Keuringsverslag van een elektrische laagspanning- en zeer lage spanningsinstallatie

NIET CONFORM

Datum keuring: 07/09/2026
ID-label: Klein-Vlasselaar 21 EK

Controlebezoek van een oude huishoudelijke elektrische installatie van een wooneenheid bij verkoop op vraag van de verkoper volgens (KB 08/09/2019) - AREI Boek 1- 8.4.2. en 8.2.1. en 4.2.4.3.

Afbeelding schakel- en verdeelbord:

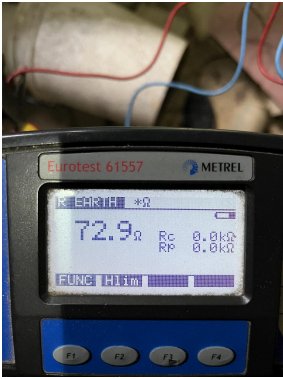
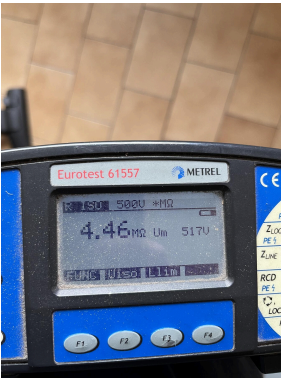
- I5.01 De aanduiding van de stroomkringen en/of apparatuur, aansluitklemmen, enz dient aangebracht of vervolledigd te worden. (Boek 1 Onderafdeling 3.1.3.1. en 3.1.3.3.A. en 5.1.6.1)

- I5.10 De genaakbare, naakte onder spanning staande delen zijn onvoldoende afgeschermd. (Boek 1 Afdeling 5.1.4. en 4.2.2.3.)
- I5.11 Niet gebruikte invoeringen van het verdeelbord zijn niet correct of onvoldoende afgedicht. (Boek 1 Afdeling 5.1.4. en 4.2.2.3.)

- I5.12 De doorsneden van de interne verbindingen en/of van de verdeelrails in het bord zijn onvoldoende. (Boek 1 Onderafdeling 4.4.1.1. en 4.4.1.5.)
- I6.02 Een algemene differentieelstroombeschermingsinrichting met een nominale stroom (In) van minstens 40A en een gevoeligheid van maximum 300mA is niet geplaatst. (Boek 1 Onderafdeling 4.2.4.3. en 5.3.5.3.a.)

- I7.01 De smeltzekeringhouders of houders van kleine vermogensschakelaars met pennen met een sectie kleiner dan 10mm2 zijn niet voorzien van kalibreerelementen. (Boek 1 Onderafdeling 5.3.5.5.A.)
